AVIS RELATIF À LA PROTECTION CONTRE LES EVENTUELS EFFETS NOCIFS ET NUISANCES PROVOQUÉS PAR LES RAYONNEMENTS NON IONISANTS GÉNÉRÉS PAR DES ANTENNES ÉMETTRICES STATIONNAIRES

Commune : COUVIN - Exploitant : TELENET GROUP

Référence exploitant : NR1216P

Rapport n° 1856 / 2024

Figure 1 : Vue en plan des lieux de séjour et des points de contrôle

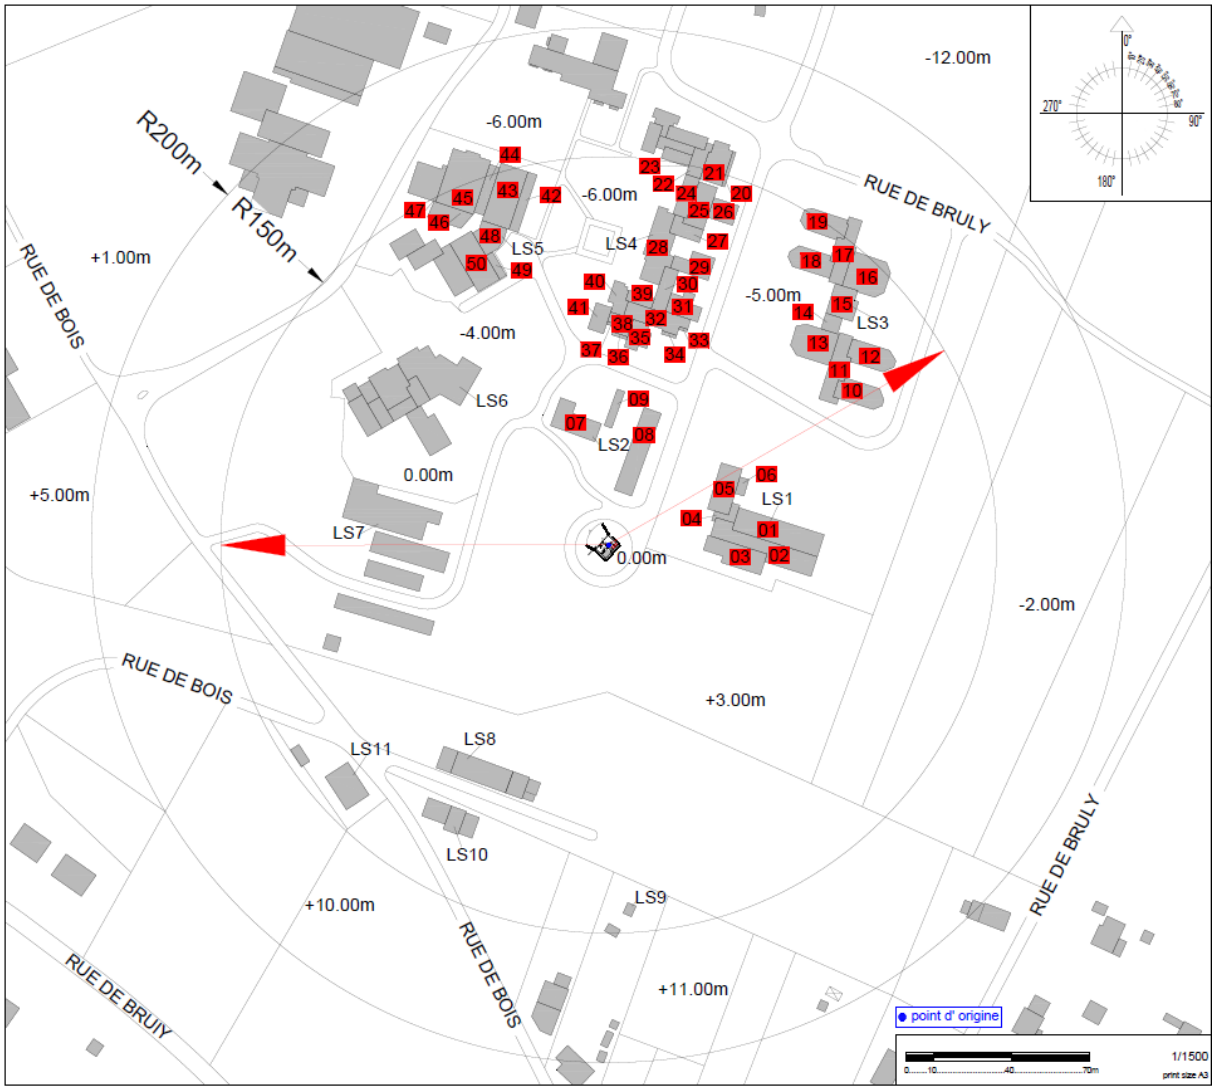
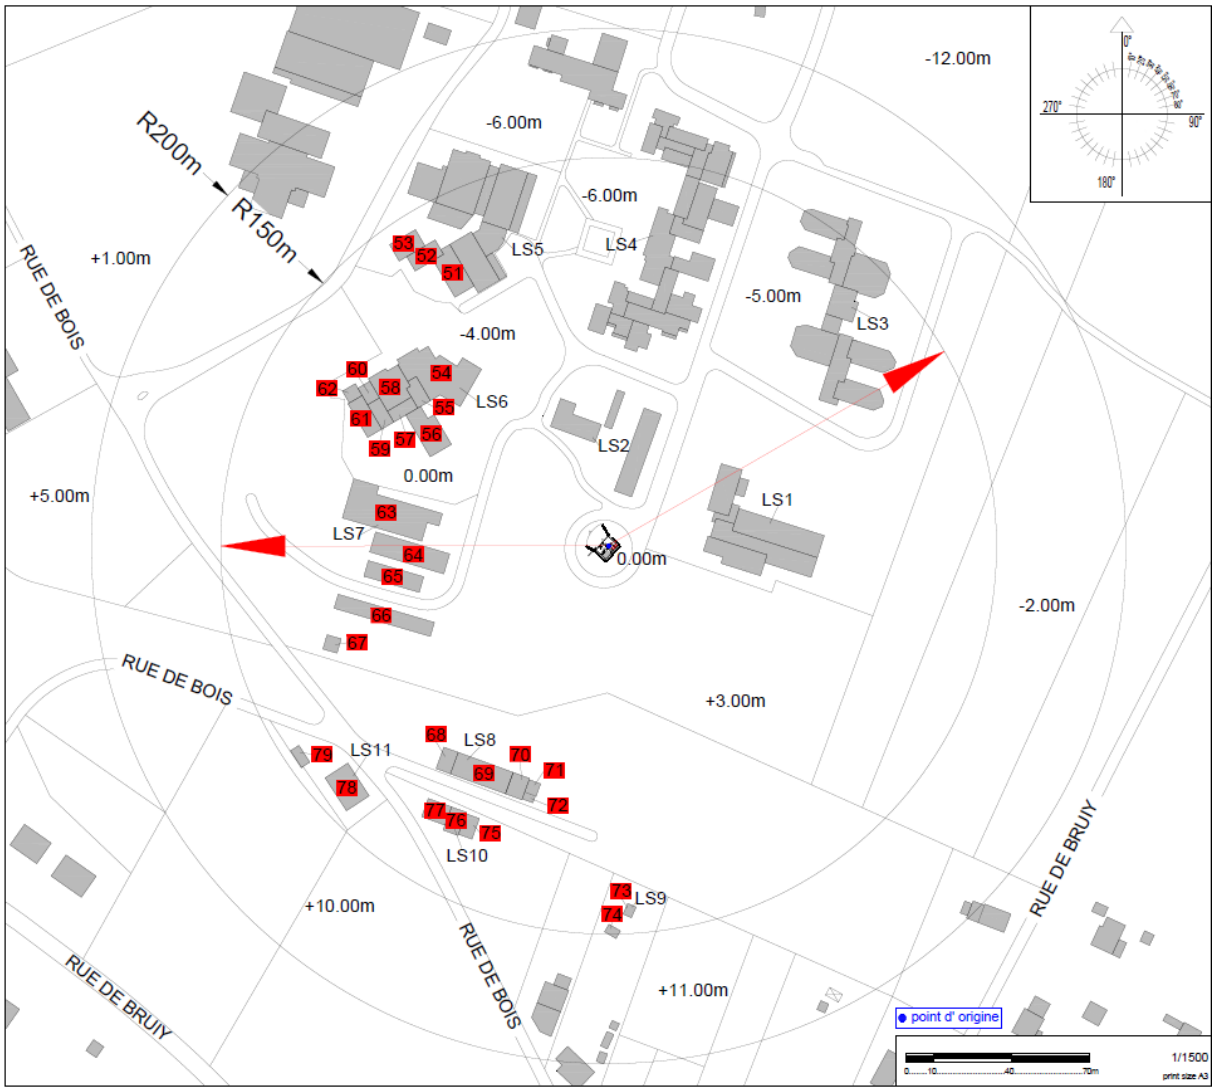
Les fréquences d'émission, la puissance rayonnée par chacune des antennes et leur gain permettent de déterminer le rayon de la zone à analyser. Tout dépassement de la limite par installation est exclu en dehors de cette zone. Le tableau 2 reprend les 35 LS[2] pour lesquels l'indice d'exposition est le plus élevé. Les différentes colonnes indiquent :

- le numéro du point de contrôle repris sur un des plans de la figure 1;
- le numéro du LS dans lequel se trouve le point de contrôle de la 1ère colonne ;
- l'atténuation d'obstacle prise en compte pour le calcul de l'indice d'exposition dans le LS ;
- le résultat du calcul de l'indice d'exposition.

En ce qui concerne les antennes de l'installation mentionnées dans le tableau 1, la distance maximale à laquelle la limite pourrait être atteinte, à l'extérieur, est égale à 123,8 m. S'il n'y a pas de LS à une distance inférieure, les antennes respectent forcément la limite d'immission.

Dans le cas des LS situés à l'intérieur des bâtiments, une atténuation d'obstacle est prise en compte et il en résulte que la distance maximale à laquelle la limite pourrait être atteinte se réduit à 87,7 m.

Figure 2 : Vue en plan des installations d'antennes dans un rayon de 300 mètres autour de l'installation faisant l'objet de la demande d'avis

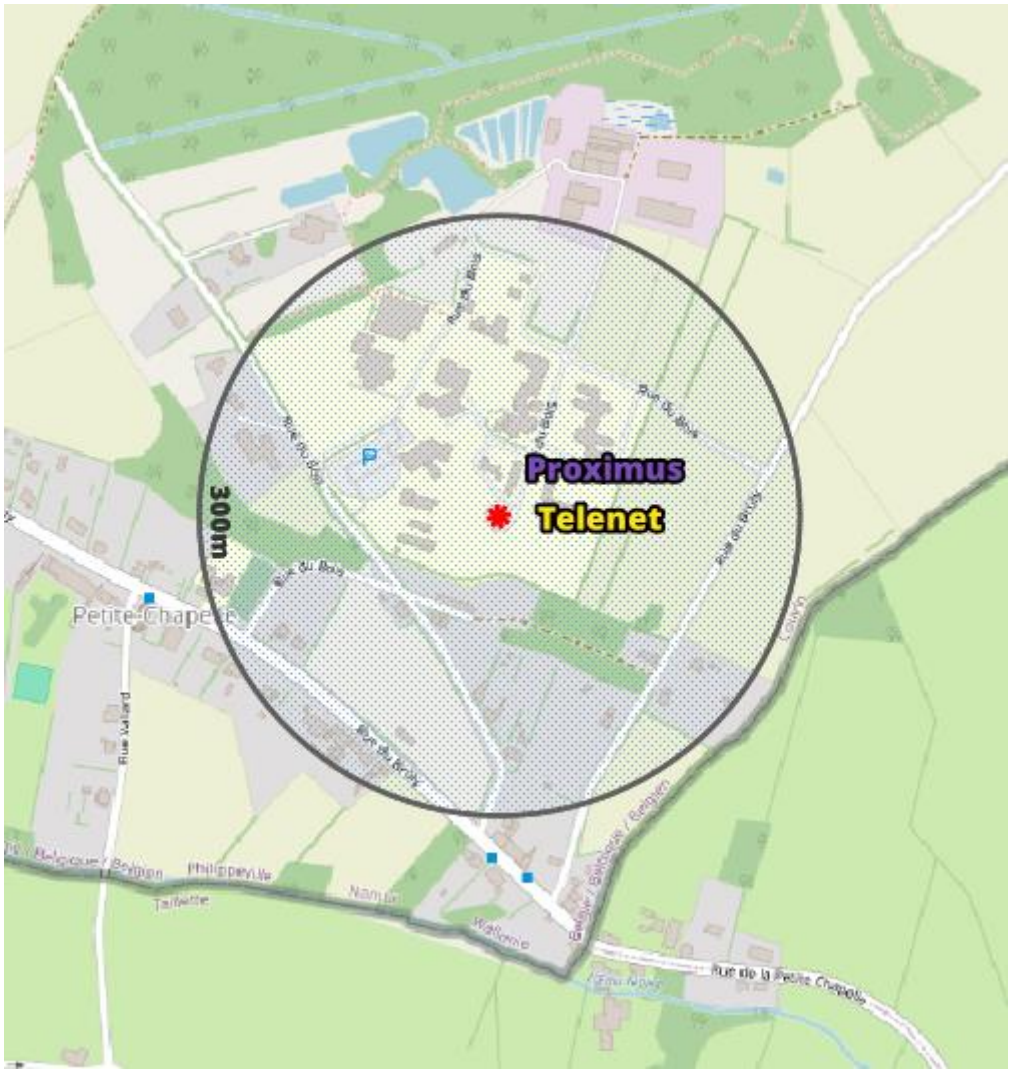
Le plan en projection verticale de la figure 2 indique la localisation des installations d'antennes émettrices stationnaires visées par le décret et situées dans un rayon de 300 mètres autour de l'installation référencée dans le paragraphe 2 et localisée au centre du cercle. Les données de localisation de ces antennes et les avis correspondant sont accessibles via le cadastre en ligne des antennes émettrices stationnaires[6]. Les installations prises en compte dans l'évaluation du respect de la limite cumulative sont les installations d'antennes émettrices déclarées en service par l'exploitant à la date du présent avis, à l'exception de l'installation référencée dans le paragraphe 2 et éventuellement d'autres installations ayant fait l'objet d'une demande d'avis à la même date et qui sont situées à l'intérieur de la zone de 300 mètres de rayon.

Compte tenu des considérations ci-dessus, il apparaît que l'intensité du rayonnement électromagnétique généré, dans les lieux de séjour situés dans un rayon de 300 mètres autour de l'installation référencée dans le paragraphe 2, par l'ensemble des antennes émettrices stationnaires de l'ensemble des exploitants du même site d'antennes émettrices stationnaires respecte la limite fixée à l'article 4, § 2 du décret.
